## 東海第二発電所

# 鋼管杭鉄筋コンクリート防潮壁の構造成立性について

〔 審査会合指摘事項に対する回答 〕

平成29年10月13日

圧密沈下評価断面図(粘性土最厚断面)

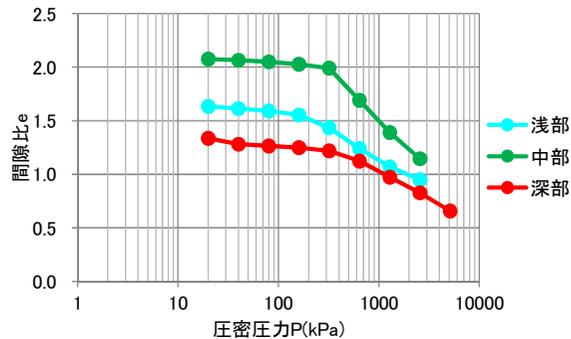
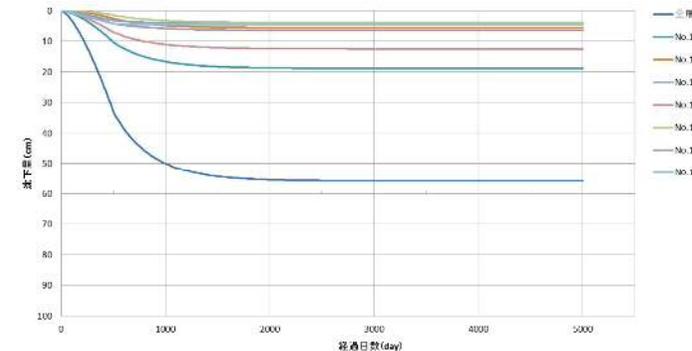
防潮堤の設計変更によって、安全裕度が向上する根拠を明確に説明すること。

- 防潮壁の構造を盛土構造から鋼管杭構造に変更したことで、十分な支持性能を有する岩盤に杭を介して設置が可能となり、粘性土層による長期的な圧密沈下がなく、かつ材料強度が大きくなることから、確実に安全裕度が向上する。

東海第二発電所敷地の北側には、完新世の粘性土が堆積している。  
 盛土防潮堤の設計に当たっては圧密沈下を考慮する必要があり、セメント固化盛土区間について長期的な圧密沈下を評価した結果、最終沈下量は約56cm(約1,500日)となった。  
 このことから、安全裕度を向上させるために、十分な支持性能を有する岩盤に杭を介して設置が可能となる、鋼管杭構造へ変更した。

鋼管杭鉄筋コンクリート防潮壁  
概要図(岩着支持杭構造)

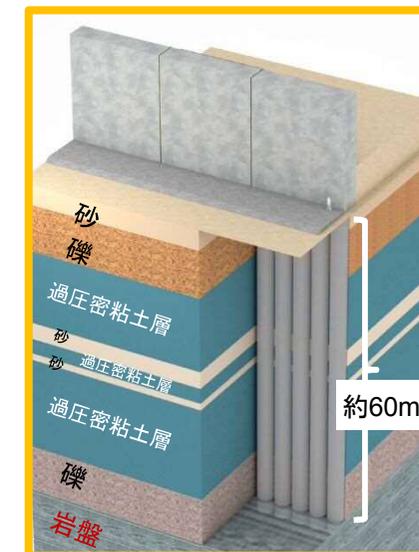
既存の杭の原位置載荷試験が防潮堤設置範囲に適用できるのか根拠を示すこと。

摩擦杭の原位置試験による支持力確認や液状化対策工事後の性能確認試験の見通しについても説明すること。

- 既存の杭の原位置載荷試験(周面摩擦力)については、防潮堤設置位置とは異なる位置での試験であるため、防潮堤設置位置にて新規に杭載荷試験を実施し、摩擦杭構造の設計へ反映する方針とした。
- その後、鋼管杭鉄筋コンクリート防潮壁は、敷地北側エリアにおいて予定していた摩擦杭構造を取り止め、全て岩着支持杭構造に変更し、かつ杭の岩着支持部のみでも十分な支持力を有する設計とする方針としたことから、当該試験は設計への反映は不要となった。

東海第二発電所の鋼管杭鉄筋コンクリート防潮壁は、敷地北側において摩擦杭構造を計画していたが、これを岩着支持杭構造に変更した。これにより鋼管杭鉄筋コンクリート防潮壁は、十分な支持性能を有する岩盤に杭を介して設置することとなり、より裕度が高い支持性能が得られるものである。

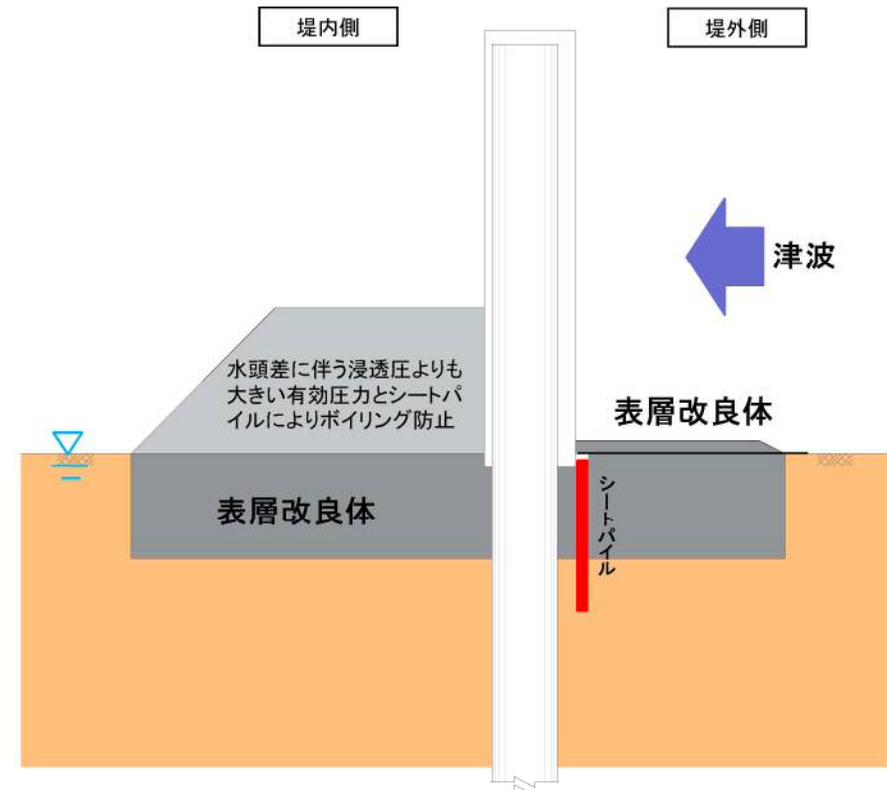
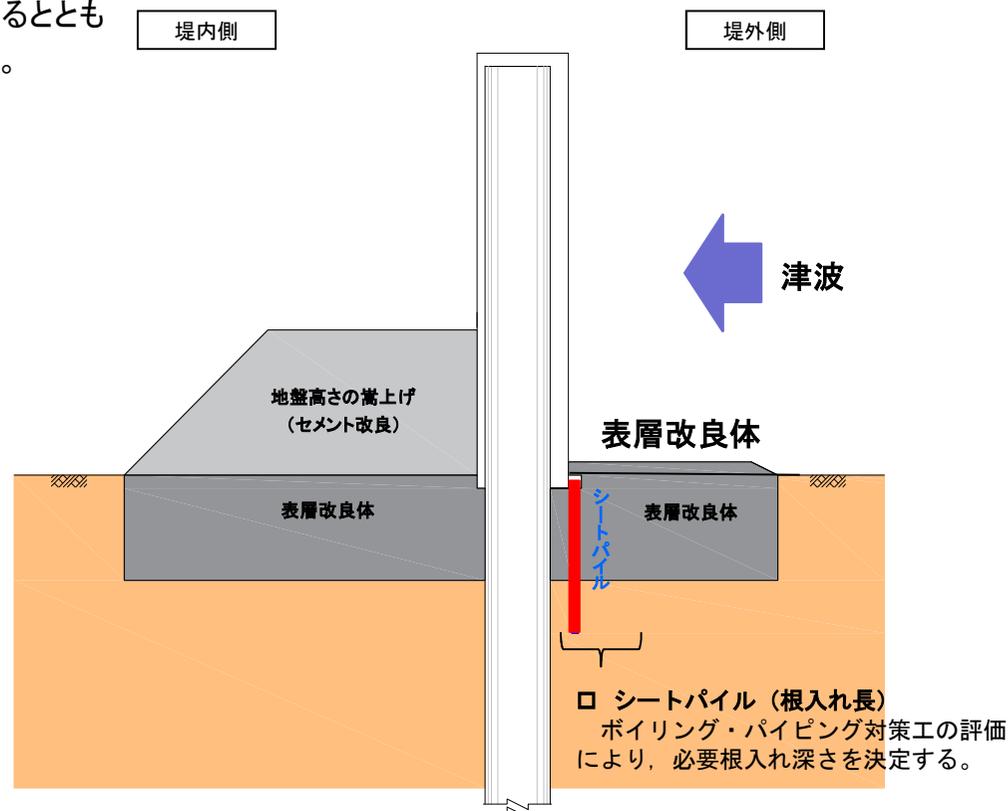
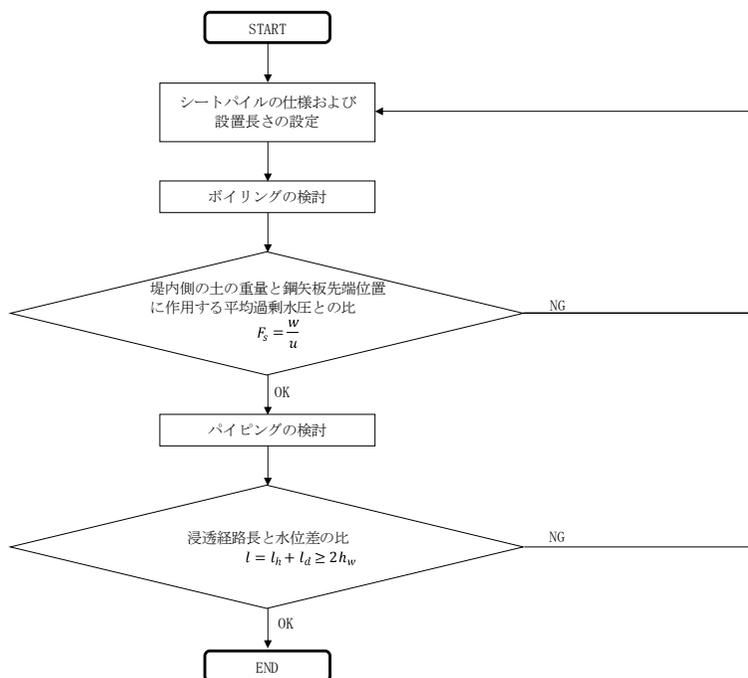
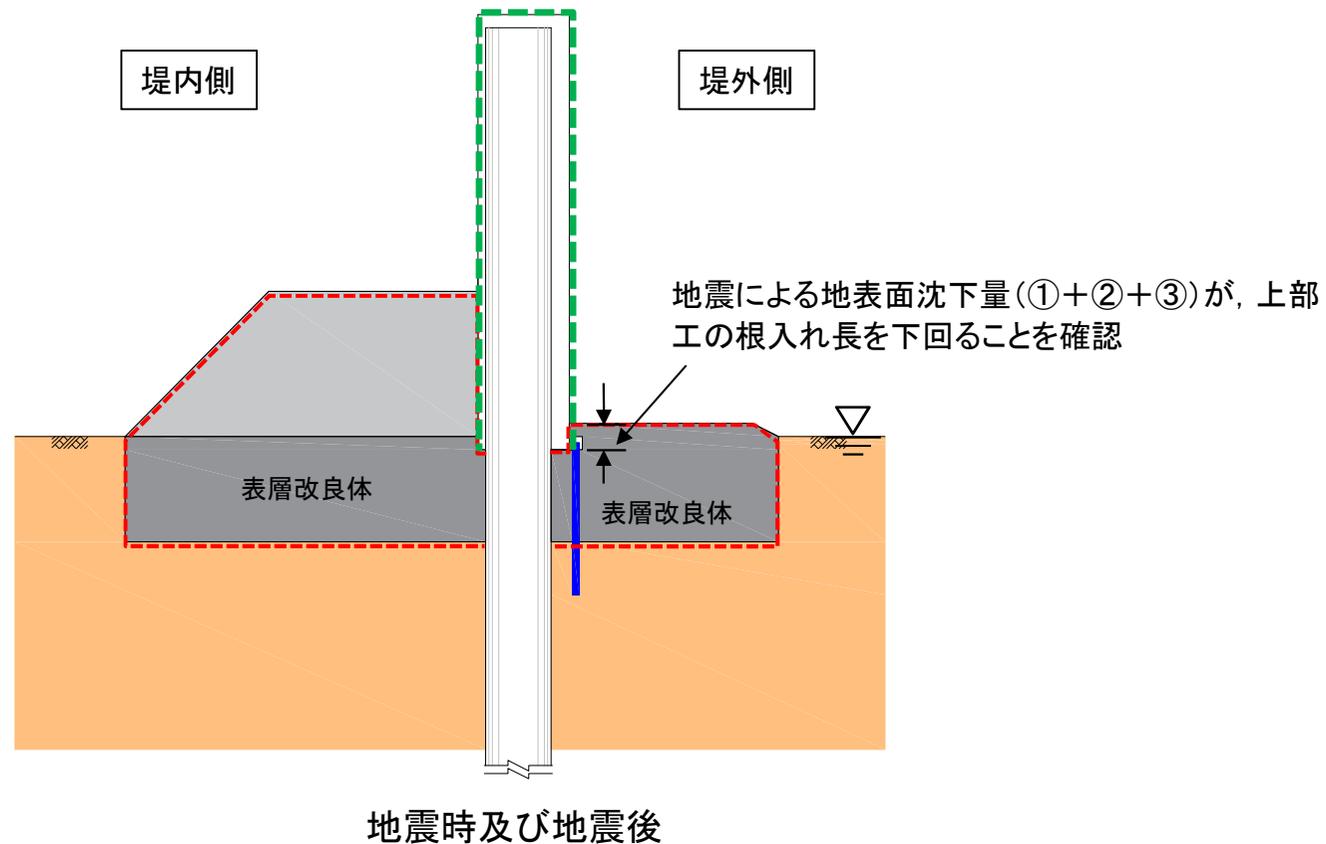
余震と津波の組合せを評価する際に、津波の滞留によってdu層の地下水位が上昇し、液状化に伴うdu層の沈下が起因して防潮堤下から津波が流入することについても併せて検討すること。

- 津波時の防潮壁の内外で生じる水位差を考慮し、シートパイルによるボイリング、パイピングへの対策を行う。
- また、上部工の底部の根入れ長は、地震時に生じる地表面の沈下量に基づき設定する。

堤外地盤の表層に対してセメント改良を実施し、津波荷重よりも強度の高い地盤とすることで、洗掘防止対策とする。

地盤高さの嵩上げ部や表層改良体により、津波時の防潮壁内外の水頭差に伴う浸透圧よりも大きい有効圧力を与えるとともに、シートパイルを設置することで、ボーリングを防止する。

■鋼管杭鉄筋コンクリート防潮壁上部工底部の根入れ長は、地震時に生じる地表面の沈下量に基づき設定する。

上部工底部の地盤根入れ長 > 地震による地表面沈下量 = ① + ② + ③

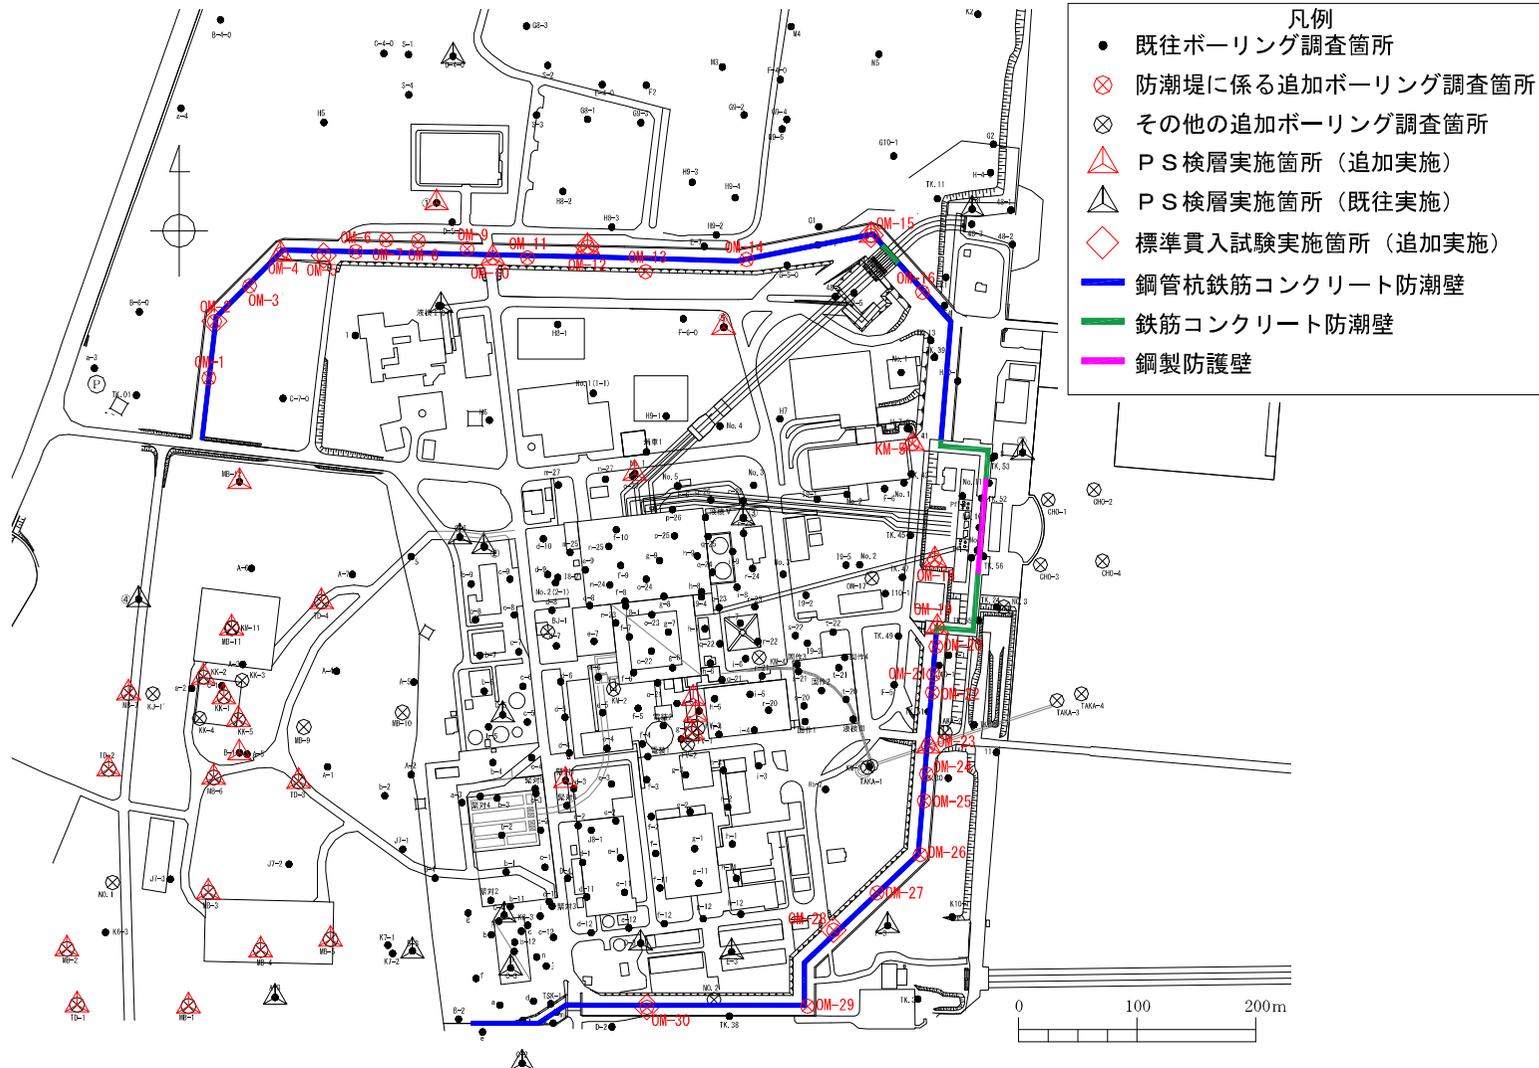
本会合においては、特に第3条の要求事項を満たすための基礎データや検討が不足している。早急にできるだけデータを集めて示すこと。また設計の方針を示すこと。

- 防潮壁の構造を摩擦杭構造から岩着支持杭構造へ変更したことを踏まえた鋼管杭鉄筋コンクリート防潮壁の設置許可基準規則第3条への適合方針を示す。
- なお、防潮堤基礎地盤データ拡充のための追加地質調査を現在実施中である。
- 鋼管杭鉄筋コンクリート防潮壁の設計方針については、「鋼管杭鉄筋コンクリート防潮壁の設計方針および構造成立性評価結果について」において説明する。

- ◆ 当社における耐震重要施設等※は, 直接または杭を介して十分な支持性能を有する岩盤(久米層)で支持する。(第1項適合)
- ◆ 杭基礎構造物においては, 豊浦標準砂の液状化強度特性により強制的に液状化させることを仮定した場合においても, 支持機能及び杭本体の構造が成立するよう設計する。また, 液状化を仮定した際の地盤変状を考慮した場合においても, その安全機能が損なわれないよう, 適切な対策を講ずる設計とする。(第1項及び第2項適合)

基礎地盤の安定性評価においては, 第四紀層の杭周面摩擦力を支持力として考慮せず, 杭先端の支持岩盤への最大鉛直力度(接地圧)に対する支持力評価を行う。

## 2.1 モデル化の概要

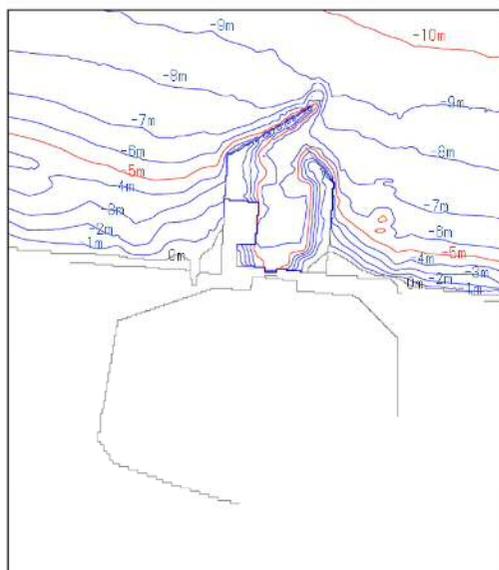
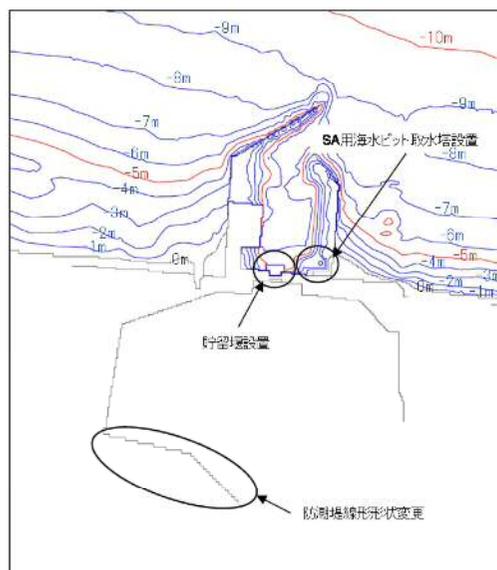
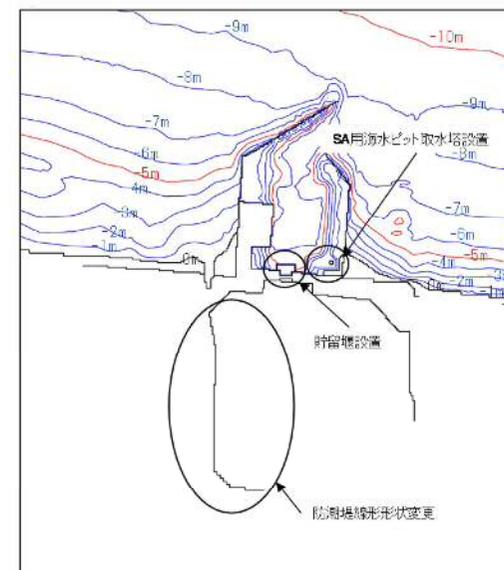
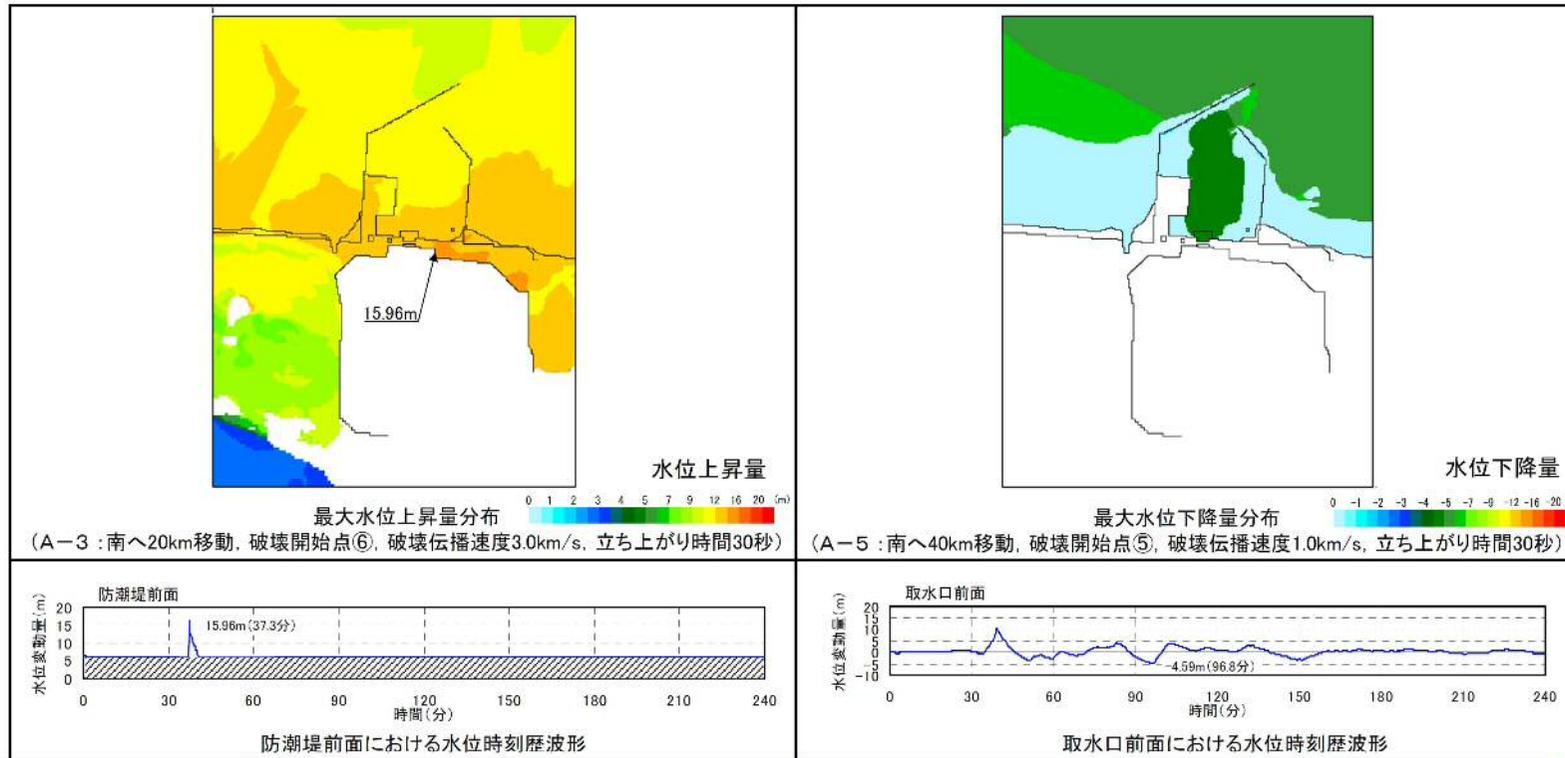
防潮堤のルート変更により、基準津波の選定のために用いた敷地前面の評価点における水位が変わると考えられる。基準津波の選定に影響があるので、再評価を実施すること。

- 第486回審査会合(H29.7.13)においてご説明した防潮堤ルートの変更を反映して、基準津波の検討を実施し、防潮堤ルートの変更が基準津波波源への影響がないことを確認した。

- 最終設備形状の反映による基準津波への影響を評価した結果、水位に有意な差がないことを確認した。

- 評価結果より、設置変更許可申請時モデルと最終設備形状反映モデルで、最大水位上昇量及び最大水位下降量が最大となる津波波源の位置は同位置である。また、設備形状反映モデルと最終設備形状反映モデルで、水位に有意な差は認められないことから、基準津波の津波波源を見直す必要はない。
- 津波ハザード評価について、最終設備形状の反映による基準津波への影響が認められないことから、見直す必要はない。

# 南側斜面寄り付き部の洗掘対策

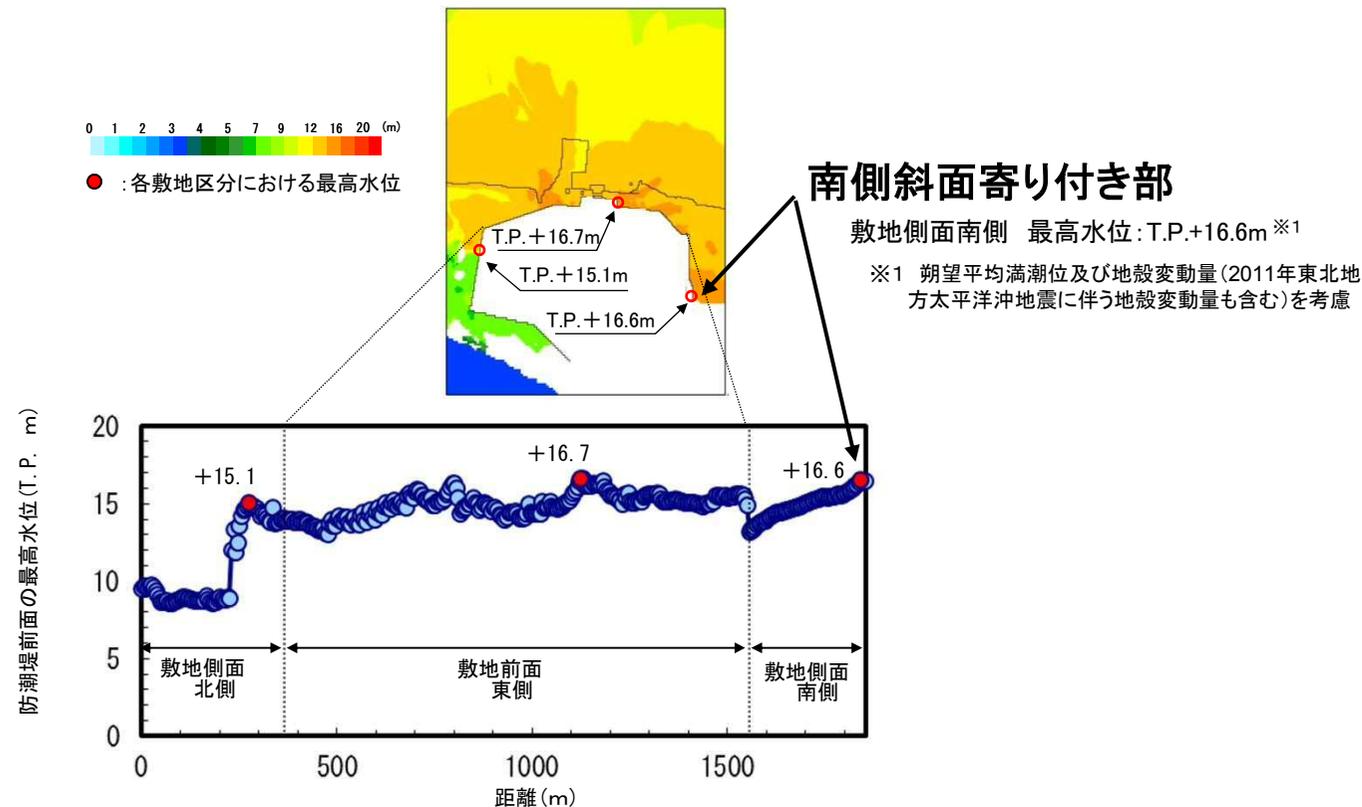
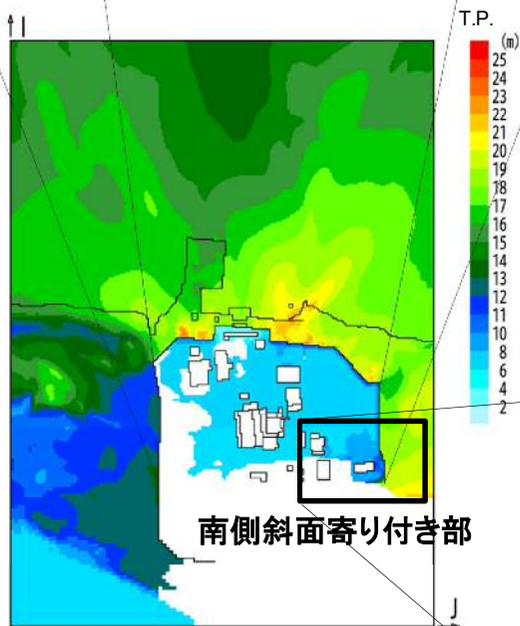
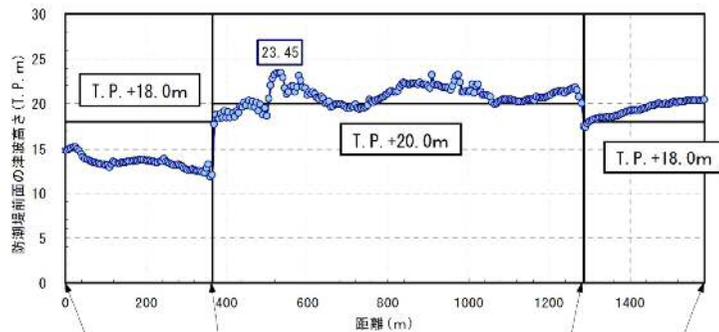
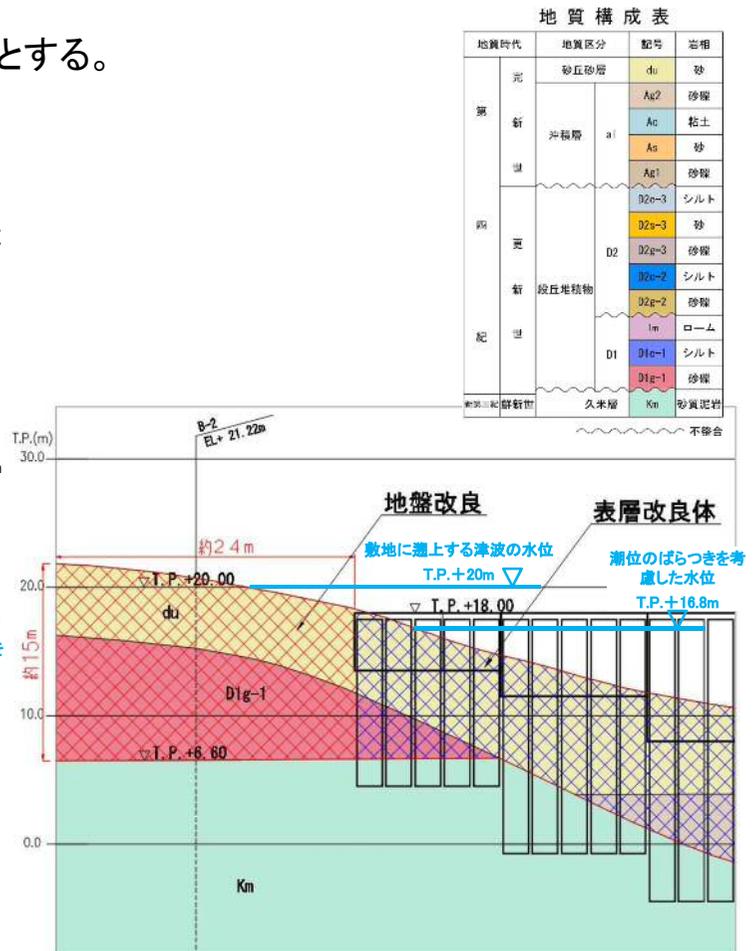
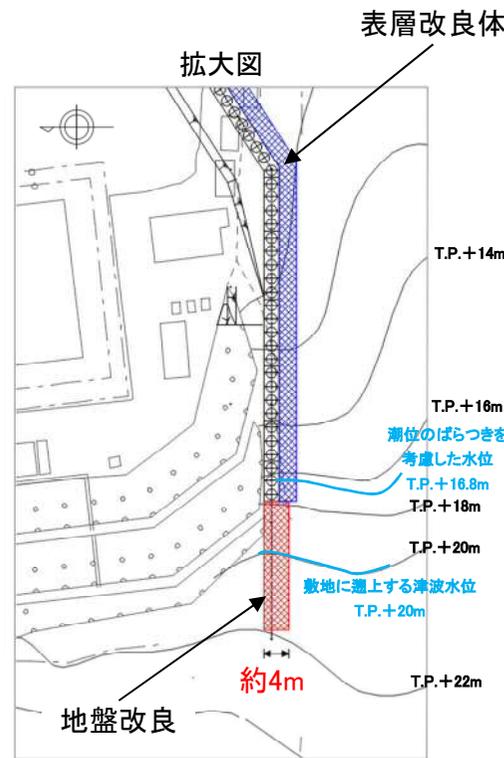
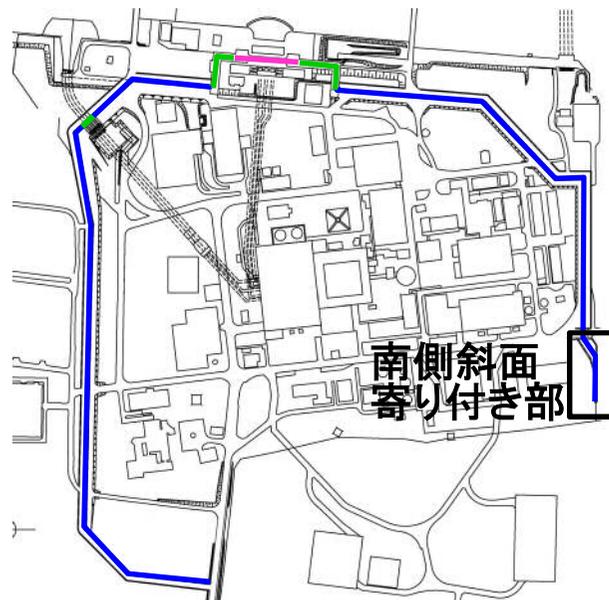
遡上解析結果を踏まえ、敷地南西部の他事業所敷地内を含む地山に対する洗掘対策(延長、幅、深さ等)について、整理して説明すること。

- 基準津波による津波遡上解析の結果、敷地南西部の防潮堤地山寄り付き部(T.P.+18m)に遡上する津波高さはT.P.+16.6mであることを確認した。これに潮位のばらつきを考慮しても津波遡上高さはT.P.+16.8mであり、防潮堤高さを超えることはない。
- 基準津波を超え敷地に遡上する津波(T.P.+24m津波)による津波遡上解析結果では、南側斜面地山寄り付き部に遡上する津波高さがT.P.+20m程度となる。更に広域で確認すると、南側斜面地山寄り付き部の南側において、最高水位がT.P.+22m程度の範囲が確認される。
- この基準津波を超え敷地に遡上する津波(T.P.+24m津波)の広域における遡上高さを考慮し、南側斜面地山寄り付き部(T.P.+18m)の延長上にT.P.+22m付近まで地盤改良を行い、洗掘防止対策を計画した。

- 基準津波による津波遡上解析結果では、防潮堤南部先端まで津波が及ぶことはないが、基準津波を超え敷地に遡上する津波(T.P.+24m津波)による津波遡上解析結果ではT.P.+20mまで津波が遡上することから、南側斜面寄り付き部からの回り込み等による洗掘を防止するため、地盤改良による洗掘対策を行う。
- 地盤改良深度は岩盤までとし、南側斜面寄り付き部近傍での最高水位である約T.P.+22mを考慮し、防潮堤延長上のT.P.+22m程度まで地盤改良範囲とする。
- なお、地盤改良幅は防潮壁の幅に比較して余裕を見込んだ4m程度とする。
